デッキ形状の見直し等について

大成建設・梓設計・隈研吾建築都市設計事務所共同企業体

平成29年8月9日

変更後（現在計画中。仙寿院交差点からの景観）

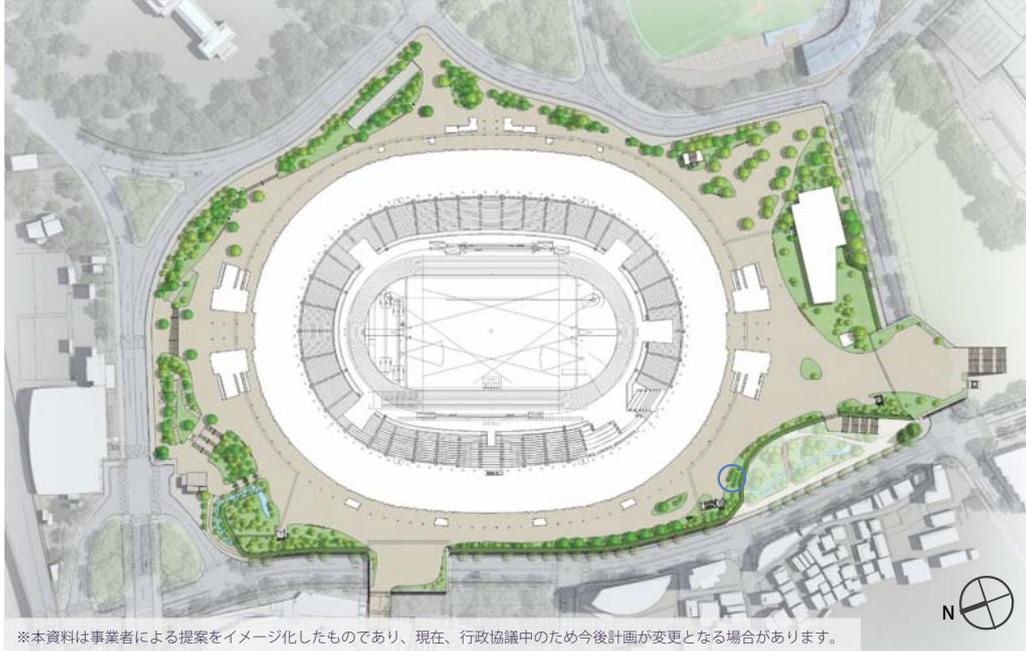
変更後（現在計画中、約3,300㎡を地表化公園に見直し）

スタジアムと外苑西通りを緩やかにつなぐ「大地の杜」

じゃかご緑地 断面

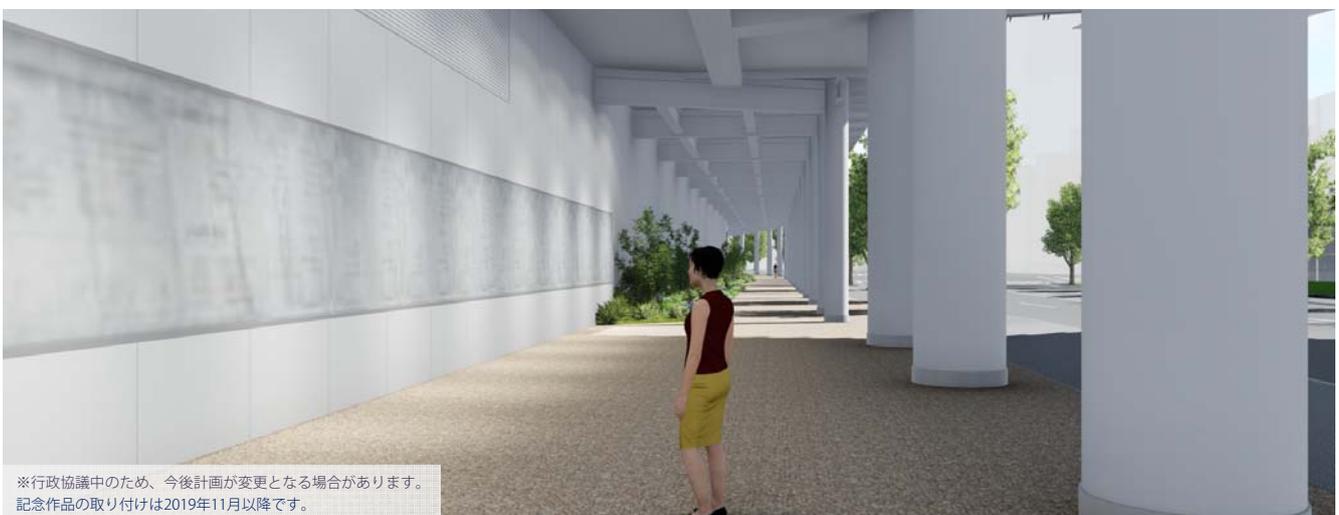
立体的な緑の壁を石のじゃかごによって計画し、緑量を確保します。

5階空の杜の、通気管の納まりについて

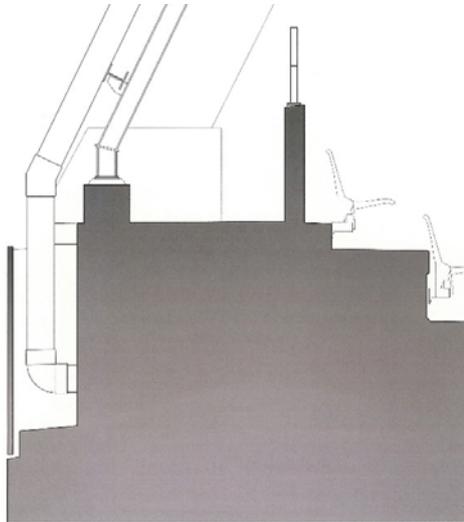
通気管は、止水性を確保し、外壁を面落ちさせ、スチールパネルの配管隠しによって、外壁から突出しない納まりを検討。
